A	Neuaufstellung des Bebauungsplanes Nr. III/A16 „Brockeiche“ (Stand April 2017) - Nutzungsplan Vorentwurf (Verkleinerung) - Auswertung der frühzeitigen Beteiligungsverfahren Frühzeitige Beteiligung der Öffentlichkeit gemäß § 3 (1) BauGB sowie der Behörden und sonstigen Träger öffentlicher Belange gemäß § 4 (1) BauGB
----------	---

Neuaufstellung des Bebauungsplanes Nr. III/A16 „Brockeiche“

Abb. 1: Nutzungsplan – Stand Vorentwurf

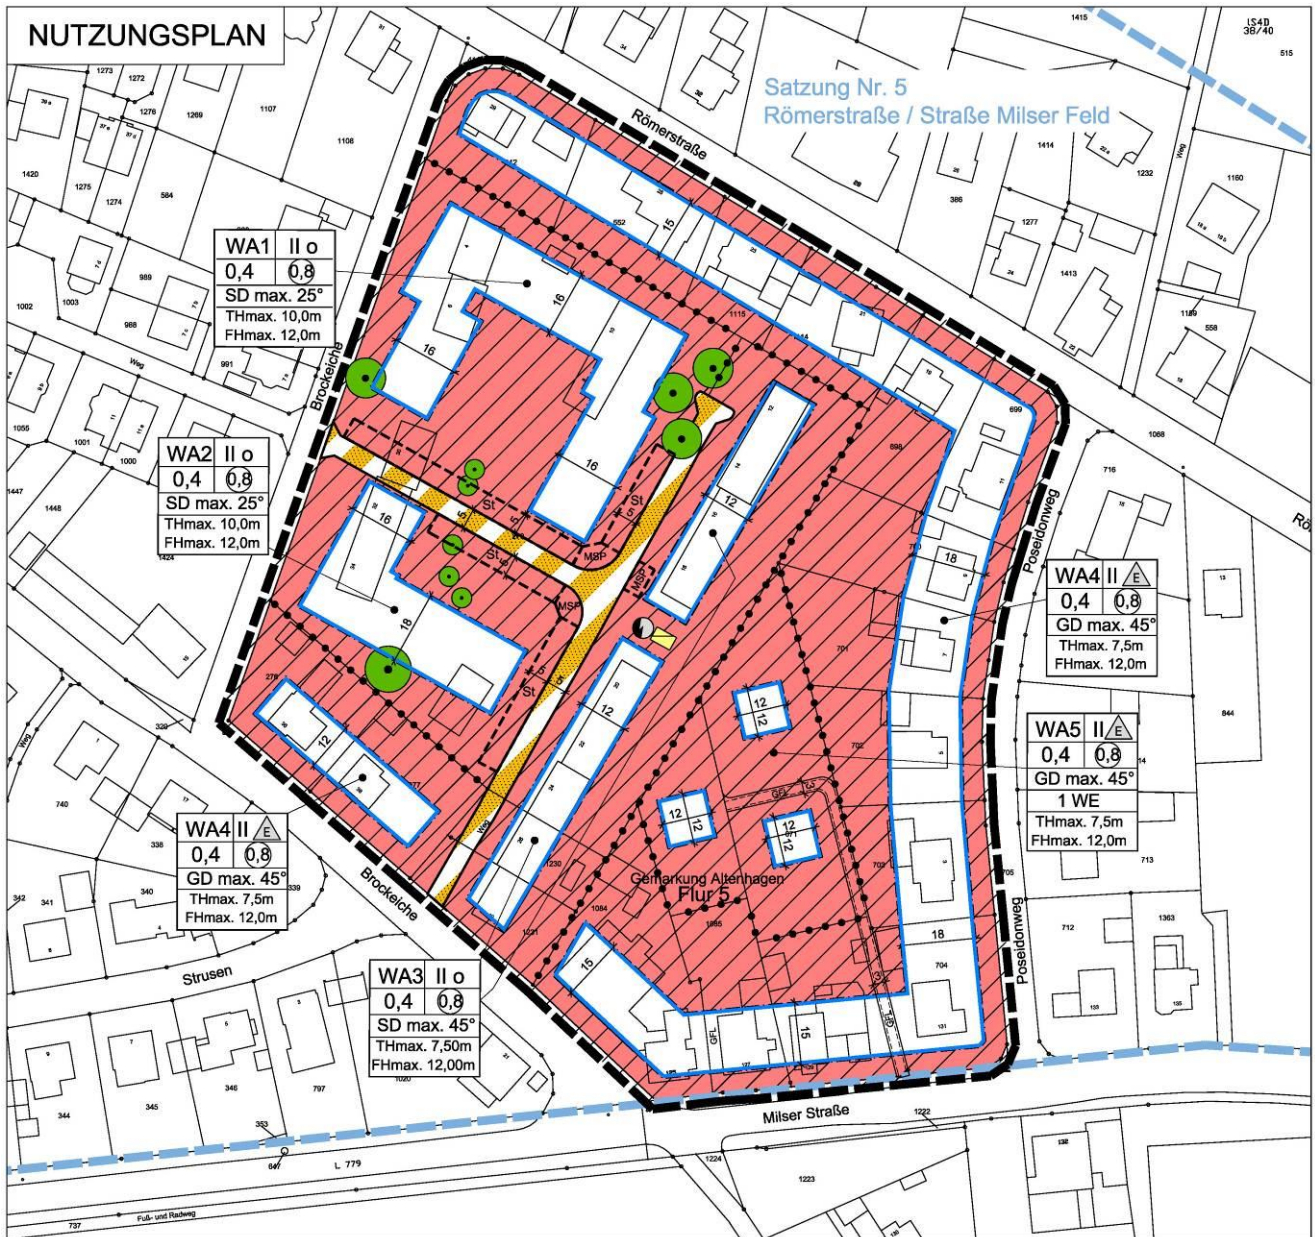
Es wird nach den geplanten Trauf- und Firsthöhen sowie dem Abstand der Gebäude zu den bestehenden Gebäuden an den Straßen Römerstraße und Brockeiche gefragt. Dabei wird die Befürchtung geäußert, dass die neue Bebauung zu nah an die Bestehende heranrücken und zu hoch werden könnte.

Erfolgt die Erschließung weiterhin über die Brockeiche? Wie wird sich die Stellplatzsituation darstellen?

Es sollen möglichst viele Bäume auf dem Grundstück erhalten bleiben, speziell der große Lindenbaum.

Die Trauf- und Firsthöhen (TH und FH) werden für das WA1 auf TH 10,0 m und FH 12,0 m festgesetzt. Zulässig sind 2 Vollgeschosse sowie innerhalb der zulässigen Gebäudehöhe ein Staffelgeschoss. Auch wenn die Gebäudehöhe voll ausgenutzt würde, können die bauordnungsrechtlich erforderlichen Abstände zur hier angrenzenden Nachbarbebauung eingehalten werden.

Der Abstand der Baugrenze zu dem gegenüberliegenden, nächstgelegenen Doppelhaus Brockeiche Nr. 7 / 7a beträgt etwa 20 m. Zwischen Baugrenze und Straßenbegrenzungslinie der Brockeiche sind mindestens 5 m Vorgarten als nicht überbaubare Fläche festgesetzt. Dies entspricht einem in Wohngebieten üblichen Maß. Ein weiteres Abrücken der Gebäudekörper ist somit aus städtebaulichen Gründen nicht erforderlich.

Zur Verdeutlichung der Abstände wird eine Bemaßung zwischen Baugrenze und Straße in der Planzeichnung eingetragen.

Es wird bestätigt, dass die Erschließung von der Brockeiche erhalten bleibt. Der Ausbaustandart wird mit einer Breite von 6 m planungsrechtlich festgesetzt, sodass ein Begegnungsverkehr problemlos gewährleistet ist. Eine Einbahnstraßenregelung wird nicht weiter verfolgt.

Es liegt bereits ein Baumkataster für die neu zu bebauende Fläche vor. Zum Entwurf des Bebauungsplanes erfolgte sowohl eine Überarbeitung des dem Plan zugrunde liegenden Hochbaukonzeptes, wie auch des Konzeptes für die geplanten Außenanlagen mit Zuwegungen, Stellplätzen, Spielflächen etc.. Dabei entfallen Bäume. Planungsrechtlich werden die zu erhaltenden Bäume festgesetzt. Die abgängigen Bäume werden auf den privaten Grundstücksflächen durch Ausgleichspflanzungen ersetzt.
